**Enquête publique relative au projet de réalisation  
d'un parc photovoltaïque au sol,  
lieu dit « quartier de Sarrazan » et  
« quartier de Ramounet »  
sur la commune de Condom**

**Rapport  
du  
commissaire-enquêteur**

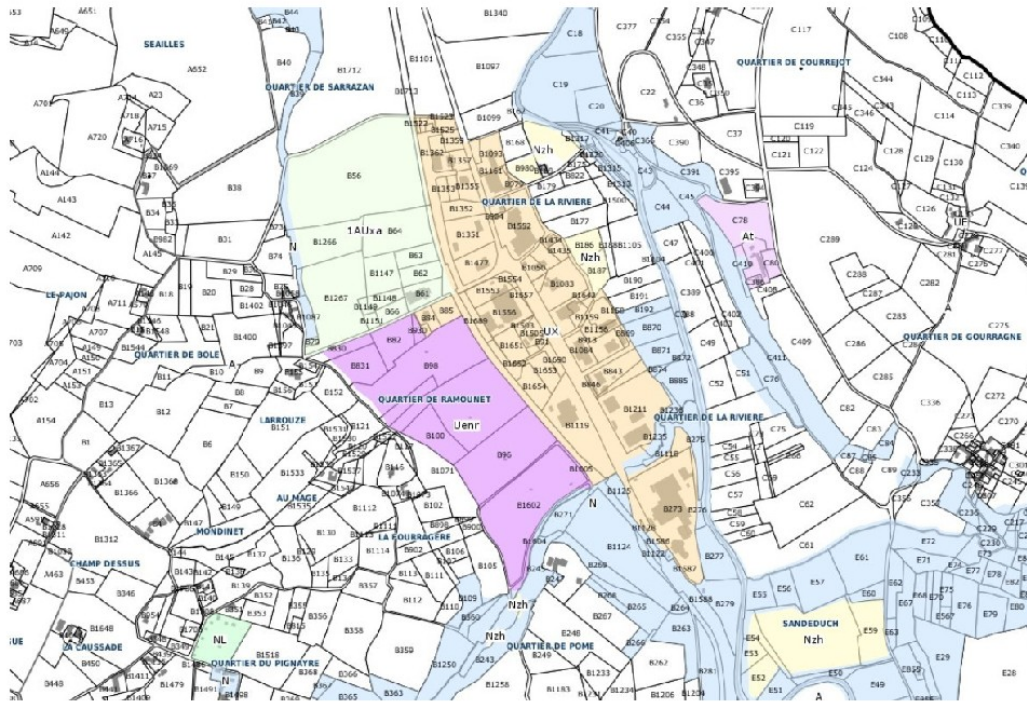
Une autre remarque, la ligne de raccordement au poste source RIE (6 km) n'est pas incluse dans ce projet car il s'agit d'un domaine réservé RTE.

C'est dommage, car la création de ce nouveau réseau posera des problèmes environnementaux et le bilan carbone de l'opération « photovoltaïque » en sera certainement affecté.
